內政部營建署 函

主旨：檢送103年3月10日研商建築技術規則建築設計施工編日照
檢討法規修正事宜第4次會議紀錄乙份，請 查照。

研商建築技術規則建築設計施工編日照檢討法規修正事宜

第 4 次會議紀錄

第40條 圖40-(4)

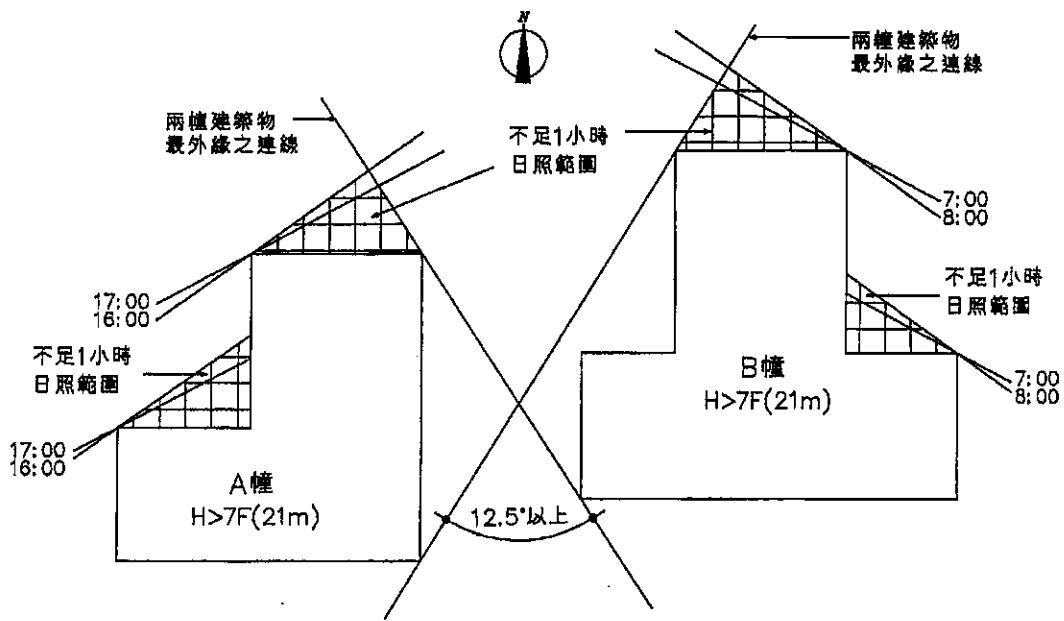
就第40條之1圖40-(6)所示之開窗法線與北向夾角 27° ，其由來可從第40條圖40-(4)之冬至日太陽方位角圖可知，冬至日早上7點及17點太陽之方位角分別為正負 62.59° ，取整數換算開窗法線與正北向(90°)夾角，只要達到約 27° 即可獲得日照。

第40條 圖40-(6)

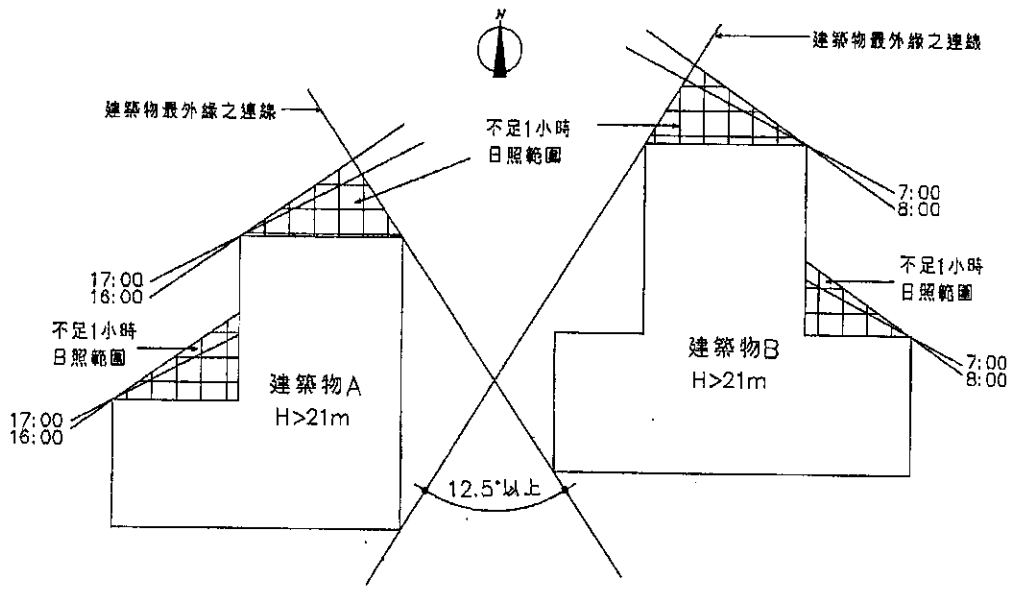
就第 40 條圖 40-(5) 所示之兩幢分開檢討部份，仍宜以包含未計入建築面積之陽臺、雨遮、花臺、外露樑柱等之建築物最外緣進行檢討較為合理。另有兩棟開口連接角度大於 12.5 度之立論，前幾次會議已有說明，主要仍參照周家鵬教授所做研究報告(如條文說明附表)之數據取平均值而來。

商業區在使用上如需考慮鄰近的商業區之日照陰影，法規標準很高，現實上，對於都市南北向如台北市敦化南北路等高度商業化之路線，其日後都市發展將會遭遇嚴峻困難，當然，日照權也很重要，法規宣導期可能需要較長時間，另外，就第 40 條圖 40-(5) 所示一定條件得以兩幢檢討之規定，惟未見於本文條文中，是否適當，宜請再予考量於條文中納入，較為妥適。

- 一、建築技術規則建築設計施工編第 40 條條文及圖例經參考與會人員意見修正文字及圖例如下，其中第 1 項有關日照陰影應檢討範圍，因牽涉土地使用分區層面範圍較廣，爰甲、乙兩案並陳，提送本部建築技術審議委員會審議：

第40條-1 圖40-(6)

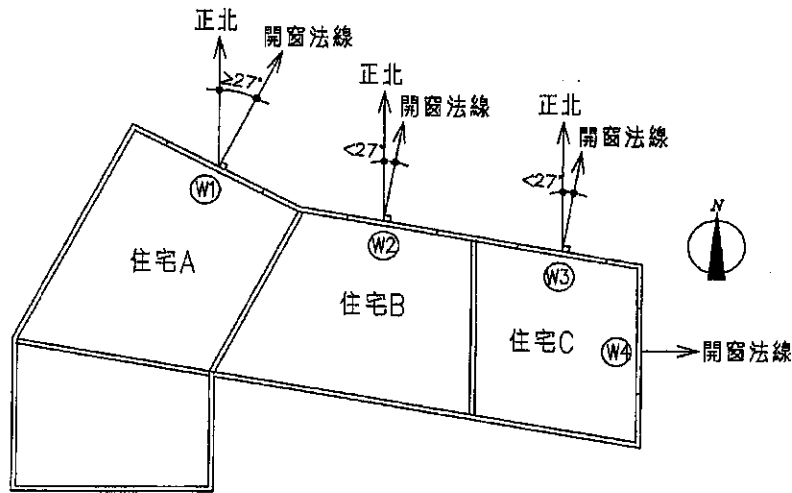
草案條文內容說明中，建築物使用用途為住宅用途者，至少應有一居室之窗配置於東向、南向或西向並可直接獲得日照，何謂東向、南向或西向？條文文字是否會讓人誤以為要開窗要正東、正南或正西向？我們知道開窗一般都不可能開向正東、正南或正西，但是圖例中的 27° 在條文中一點都看不出來，讓人不易解讀，這種文字似乎不妥，是否可以將條文再更明確化說明，或加強圖例？

決議：有關建議「建築物供 F 類及 H 類使用用途者」部分，因用途範圍太廣，經參考與會委員意見，決議仍維持原條文住宅用途，相關條文參考委員建議整合條文及圖例修正如下，提送本部建築技術審議委員會審議：

修正條文	現行條文	說明
<p>第四十條之一 <u>住宅單位至少應有一居室之窗，其開窗法線與北向之夾角在二十七度以上，並可獲得日照。但住宅單位樓地板面積（不含公共服務空間、停車空間、樓梯間及屋頂突出物）四十平方公尺以下者，不在此限。</u></p>	<p>第四十條 住宅至少應有一居室之窗可直接獲得日照。</p>	<p>一、條次調整 二、台灣各城市主要分佈於北緯二十二度至北緯二十五度範圍，冬季時北向無法獲得直接日照，另參考中央氣象局地方測站五十年（一九六一至二〇一〇年）月平均氣溫數據，冬季月份月平均氣溫偏低，考量居住健康及冬季日照需求，建議建築物使用用途為住宅時，至少應有一居室之窗面向東向、南向或西向，以獲得日照，又依據北緯二十三點五度之冬至日太陽方位</p>
